改善箇所説明図

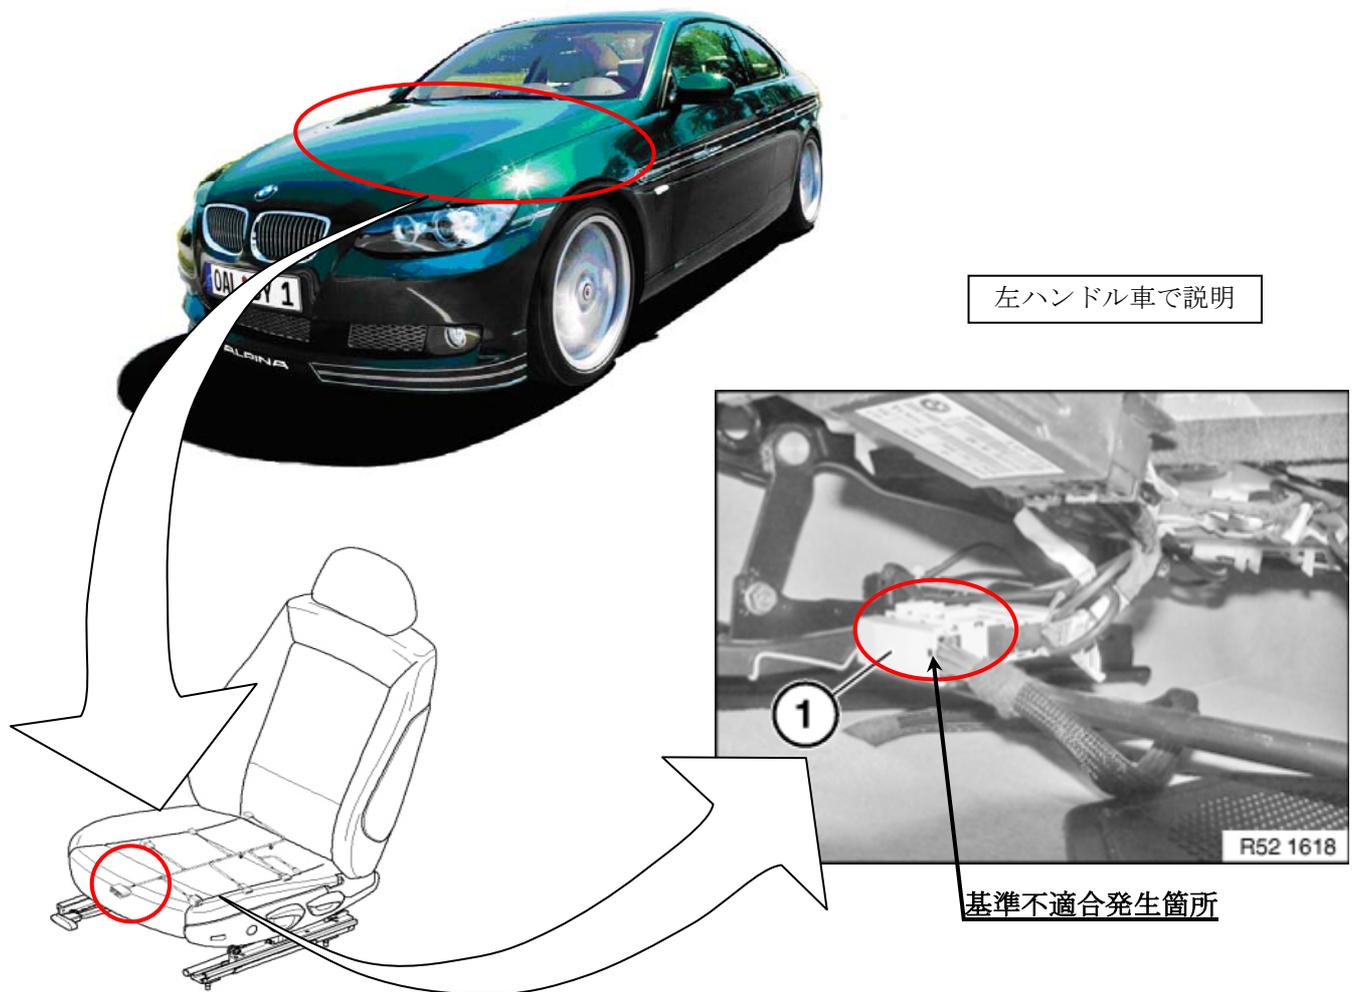
基準不適合発生箇所

不具合の内容

サイドエアバッグ／シートベルトプリテンショナー用配線において、コネクタ端子と配線の圧着が不適切なため、当該端子と配線が十分に接触しないおそれがある。そのため、接触不良が発生した場合、エアバッグ警告灯が点灯し、サイドエアバッグおよびシートベルトプリテンショナーが作動しない。

改善措置の内容

全車両、当該コネクタ端子を良品と交換する。
